Sujet : [INTERNET] Au Château de Villeneuve la Comtesse - Enquete Publique troisième zone industrielles d'éoliennes à Villeneuve la Comtesse
De : "Michel SOULARD" <SoulardMichel@free.fr>
Date : 10/04/2019 18:08
Pour : <pref-envie-pref17@charente-maritime.gouv.fr>
Copie à : <Manuel.Lahanne@culture.gouv.fr>, <Eric.Normand@culture.gouv.fr>, <contact.antenne@rtl.fr>, <corinne-imbert@wanadoo.fr>, <President17@charente-maritime.fr>, "Michel SOULARD" <SoulardMichel@free.fr>

Participation de Michel SOULARD, propriétaire du Château de Villeneuve la Comtesse à l'enquête publique concernant le projet de zone industrielle d'éoliennes (la troisième) sur de Villeneuve la Comtesse et (la seconde) sur Vergné.

Projet VOLKSWIND de 5 éoliennes de 180 m de hauteur en plus des deux projets déjà acceptés sur les communes.

Plaine de Villeneuve la Comtesse dans son état actuel vu vers le sud-ouest depuis la limite départementale avec les Deux Sèvres.

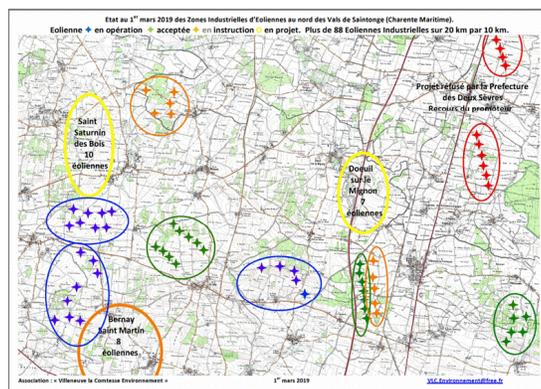
L'implantation, à Villeneuve la Comtesse et Vergné, de 12 éoliennes industrielles de 130 m de hauteur (zone industrielle éolienne de la société ECM France Energie) et de 180 m de hauteur (zone industrielle éolienne de la société VOLKSWIND), c'est à dire 8 à 10 fois plus hautes que ses clochers ou le donjon de son château est un non-sens et une véritable agression dans ce paysage. Les dimensions verticales en cause sont sans commune mesure avec celles des repères traditionnels qui ponctuent ou structurent ce paysage. La présence et le mouvement incessant de ces éoliennes associés à celles déjà visibles ou acceptées de la Benête, de Villeneuve Covert, de Migré, de Marsais, de Saint Félix, de Priaire, etc... deviendront une agression visuelle permanente. Ces éoliennes vont détruire ce paysage typique du Poitou-Charentes, l'âme de la plaine de Villeneuve la Comtesse et par conséquent le cadre de vie de la population, tel que protégé par la Convention Européenne du Paysage de Florence.

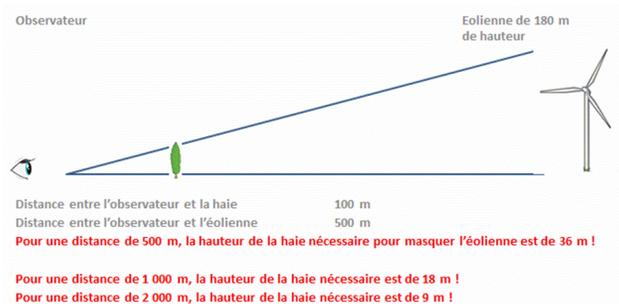
La Croix Comtesse sera dominé par une industrialisation outrancière. Les 20 éoliennes apparaîtront deux fois à trois fois plus grandes que tous les repères habituels de la population.

Photomontage N°8 – Zones industrielles d'éolien de Villeneuve la Comtesse – Vergné 1 et 2 en arrière-plan de la Basse-Cour du Château de Villeneuve la Comtesse. Vue depuis l'est.

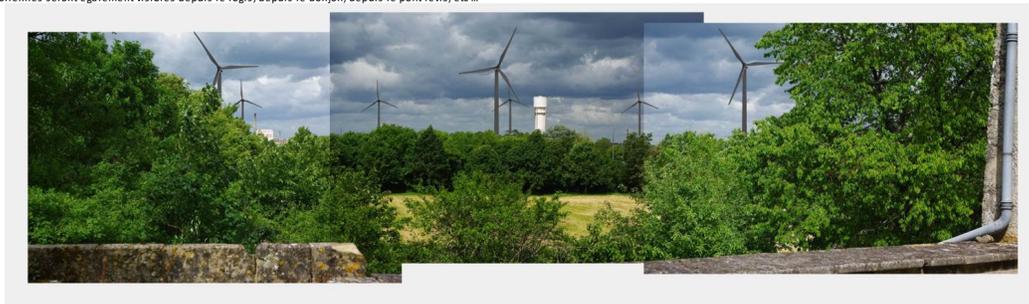
Les bâtiments et murs de la grande cour de ferme (désaffectée) qui s'étalent à droite du château s'adossent ou sont construits sur les restes de l'enceinte de l'ancienne « Basse-cour » au sens médiéval du terme par opposition à la Haute cour. Cette Haute Cour qui est situé à l'intérieur du château et est plutôt surélevée (voir photomontage pages suivantes). S'étalant sur 2 kilomètres, les éoliennes de Villeneuve la Comtesse-Vergné 1 et 2 domineront de façon écrasante la paysage autour du château. Elles apparaîtront démesurément grandes par rapport aux repères traditionnels du pays : le château d'eau, le Château du XVème et les murs de sa basse-cour, les arbres.

Le cabinet ENGIS Environnement prétend que « La sensibilité de ce monument est jugée négligeable ». C' est faux et mensonger, la co-visibilité est avéré et extrêmement importante. La co-visibilité éoliennes Monuments Historique est pourtant proscrite en Charente Maritime par la « Charte des éoliennes en Charente Maritime ».

Le cabinet ENGOS Environnement prétend que « depuis l'intérieur du parc la végétation abondante et le mur de clôture ferment les vues ». C' est à nouveau faux et mensonger, puisque depuis l'intérieur du château, la visibilité de 3 éoliennes sur 5 éoliennes est avérée et sera extrêmement importante. Les éoliennes seront également visibles depuis le logis, depuis le donjon, depuis le pont levis, etc ...
